Title - Sujet Fabric Structure/Shelter	
Solicitation No. - N° de l'invitation ET025-190175/A	Amendment No. - N° modif. 002
Client Reference No. - N° de référence du client PSPC ET025-190175	Date 2018-06-26
GETS Reference No. - N° de référence de SEAG PW-\$WPG-119-10555	
File No. - N° de dossier WPG-8-41028 (119)	CCC No./N° CCC - FMS No./N° VME
Solicitation Closes - L'invitation prend fin at - à 02:00 PM on - le 2018-07-09	Time Zone Fuseau horaire Central Daylight Saving Time CDT
F.O.B. - F.A.B. Plant-Usine: <input type="checkbox"/> Destination: <input checked="" type="checkbox"/> Other-Autre: <input type="checkbox"/>	
Address Enquiries to: - Adresser toutes questions à: Zdan, Tyler	Buyer Id - Id de l'acheteur wpg119
Telephone No. - N° de téléphone (204) 509-5743 ()	FAX No. - N° de FAX (204) 983-7796
Destination - of Goods, Services, and Construction: Destination - des biens, services et construction:

La présente modification n° 002 vise à modifier l'appel d'offres ET025-190175/A.

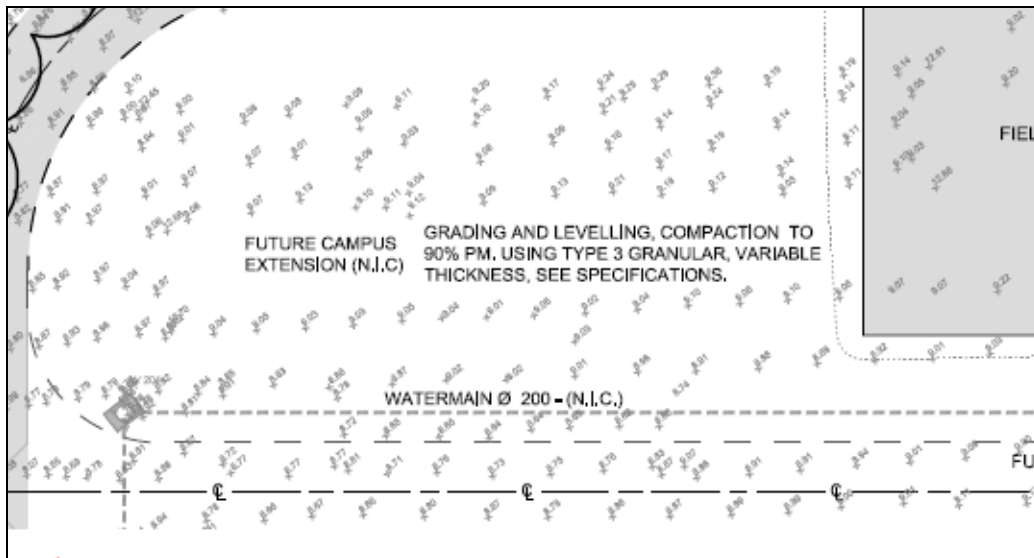
Question 1 : Veuillez m'envoyer plus d'informations à propos des conditions du sol et du sous-sol. Le lit de gravier serait-il compacté ?

Réponse 1 : Le lit de gravier est en matériaux granulaires de type 3, >1 000mm de profond et compacté à 90%, d'après l'illustration ci-dessous :
